**Avis de la mission régionale d'autorité environnementale  
Projet de construction et d'exploitation d'une centrale photovoltaïque au sol-  
commune de Lachapelle-Auzac (Lot)**

N° saisine : 2021- 10195

N° MRAe 2022APO25

Avis émis le 21 mars 2022

**Plan de masse du projet — Source IDE environnement**

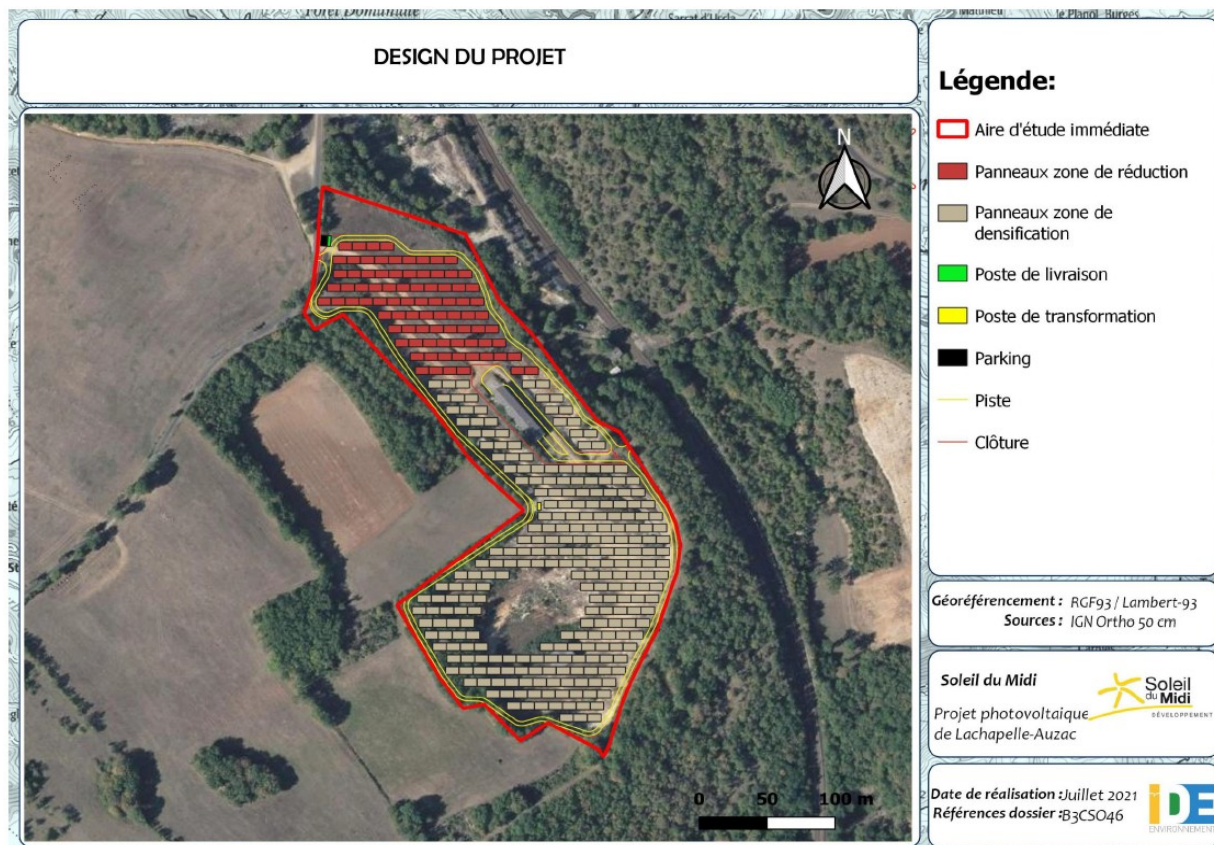
En se reportant à la carte des enjeux écologiques et implantation du projet (figure 19 p.24 du résumé non technique), le plan de masse se superpose à la lisière et aux chênaies thermophiles bien que l'étude d'impact stipule que les lisières seront maintenues. Ces évitements n'apparaissent pas en visionnant la carte. Les lisières de bois pour lesquelles des enjeux forts ont été attribués représentent une forte activité de chasse pour les chiroptères. Les lisières présentent aussi un certain intérêt pour des espèces nicheuses oiseaux des milieux ouverts et comme zone de chasse pour des rapaces et insectivores.

**La MRAe recommande de s'assurer que les lisières forestières présentant des enjeux forts pour la faune volante seront préservées ou si nécessaire de proposer des mesures ERC adaptées.**

**Carte d'implantation du projet et enjeux relatifs aux habitats naturels et à la flore du projet — source IDE Environnement**

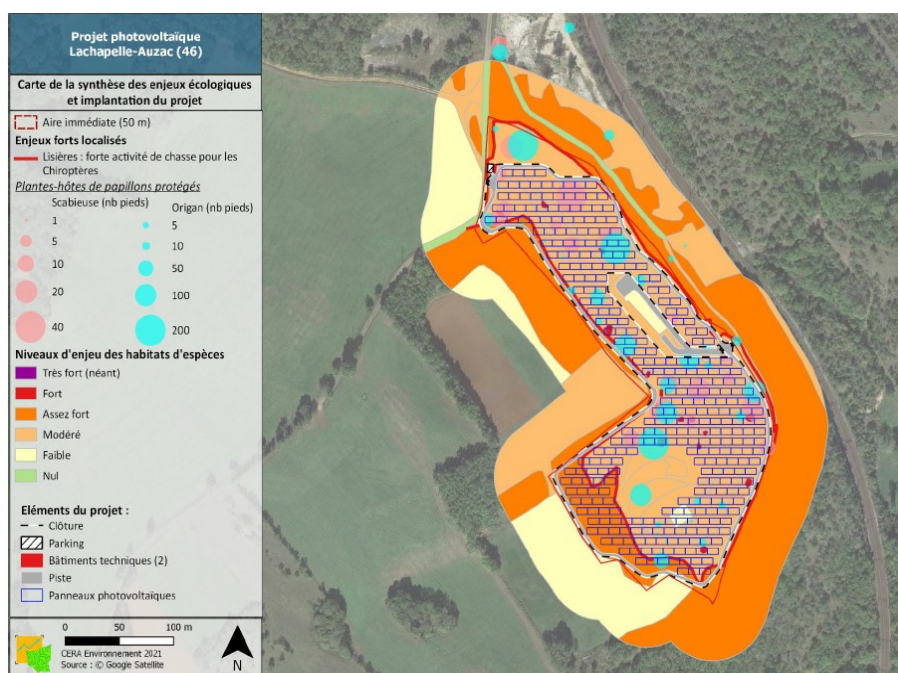
Le projet actuel aura une emprise au sol sur une surface de 1,25 ha de ces pelouses calcaires. L'impact aura lieu essentiellement en phase de travaux. En effet, seuls les pieux d'ancrage des panneaux engendreront une destruction permanente des habitats, sur une surface bien plus réduite. Un autre habitat, les chênaies pubescentes thermophiles (enjeu attribué de modéré et fort pour les lisières), sera impacté par l'implantation du projet, à hauteur de 0,42 ha au total.

**En lien avec le paragraphe sur la justification du projet, la MRAe recommande d'adapter le périmètre du projet photovoltaïque au sol, pour permettre de limiter les impacts sur les lisières de bois et les chênaies.**
